REGISTRO FOTOGRÁFICO
PROGRAMA DE MANTENIMIENTO DE EDIFICIOS ESCOLARES PÚBLICOS

SITUACIÓN DEFICIENCIAS DETERMINADAS

DEPARTAMENTO:	Retalhuleu	MUNICIPIO:	Retalhuleu
NOMBRE DEL ESTABLECIMIENTO:	Escuela Oficial de Parvulos - EODP Horacio Alejos C.	DIRECCIÓN DEL ESTABLECIMIENTO:	Ruta 6-W Barrio Monterrey, Zona 4
CÓDIGO DEL ESTABLECIMIENTO:	11-01-0002-42	FECHA:	12/03/2025

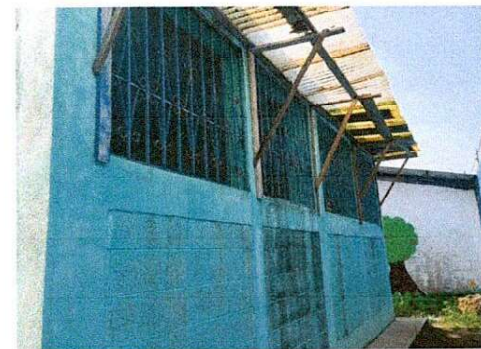
Foto 3: Se observa el deterioro del piso de concreto, se requiere colocar piso cerámico.
